FAQ-Nummer: 16-011

Brandschutzvorschriften VKF, Ausgabe 2015

Brandschutzrichtlinie 16-15 / Flucht- und Rettungswege

Ziffer, Absatz: [2.5.1, Absatz 2](#)
 Thema: Versetzte Treppen
 Beschlussdatum: 23.04.2015

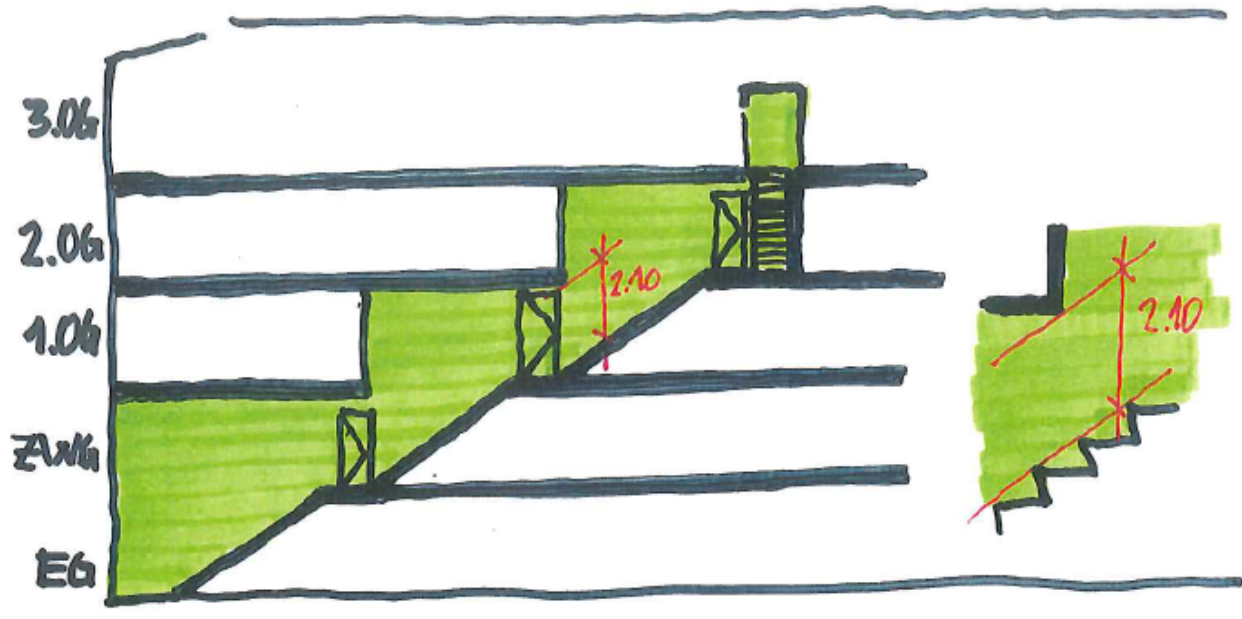
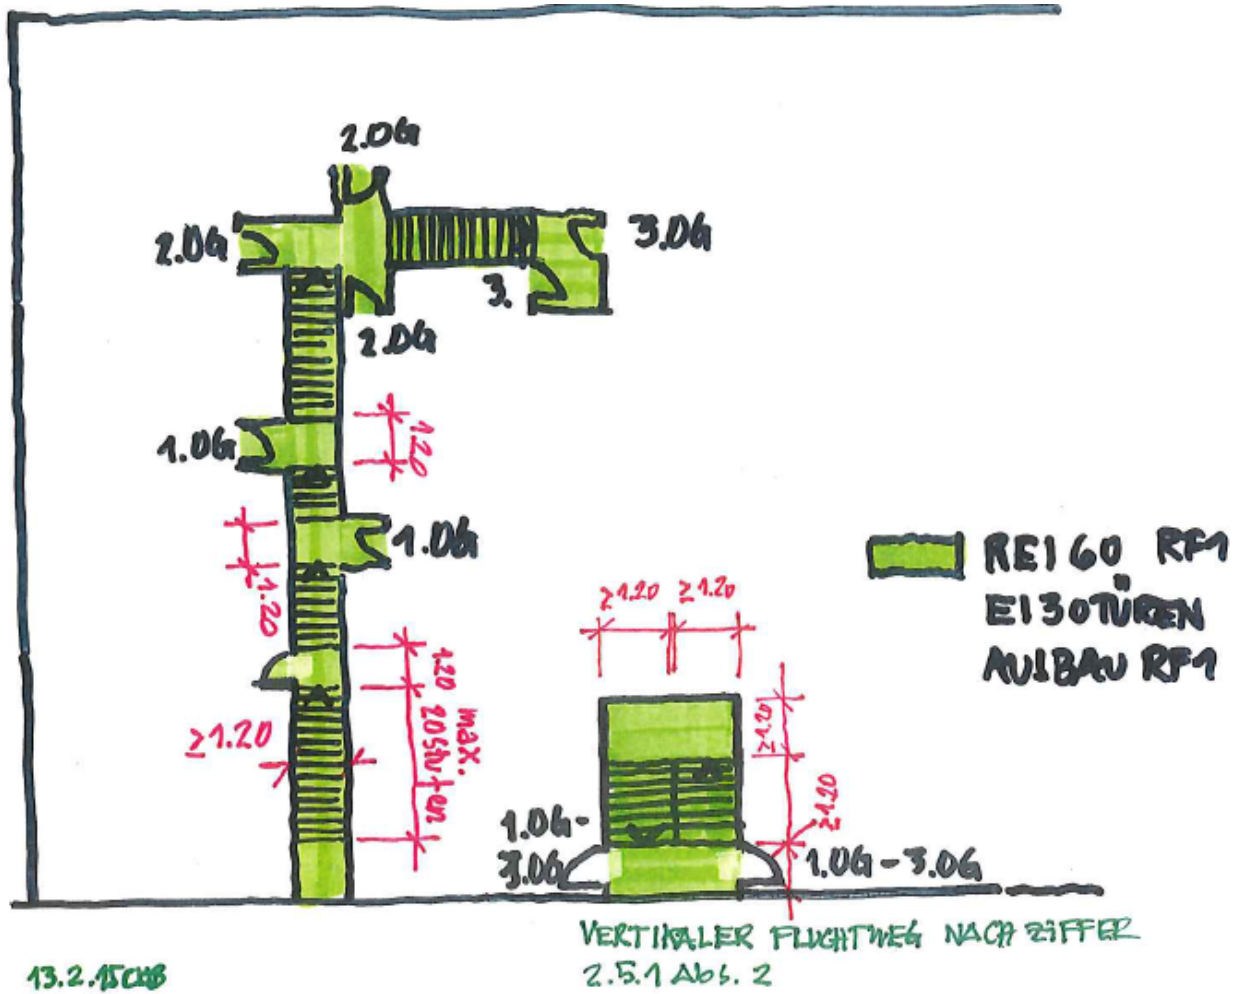
Frage 1: Ist der geschossweise Versatz im Rahmen einer Kaskadentreppen (s. Zeichnungen) zulässig?

Frage 2: Sollte eine solche Treppe (oder eine „Standardtreppe“) zur Evakuierung eines Atriums genutzt werden, muss von der Gleichzeitigkeit der Evakuierung über alle Geschosse (= Personenbelegung der Geschosse muss addiert werden) ausgegangen werden oder ist die Annahme zulässig, dass das Geschoss mit der grössten Personenbelegung für die Treppenbreite massgebend ist?

Antwort 1: Kaskadentreppen gelten nicht als geschossweise versetzt und sind daher zulässig.
 Antwort 2: Bei einem Atrium müssen die Personenbelegungen der Geschosse zur Eruiierung der notwendigen Treppenbreite nicht addiert werden. Massgebend ist das Geschoss mit der grössten Personenbelegung.
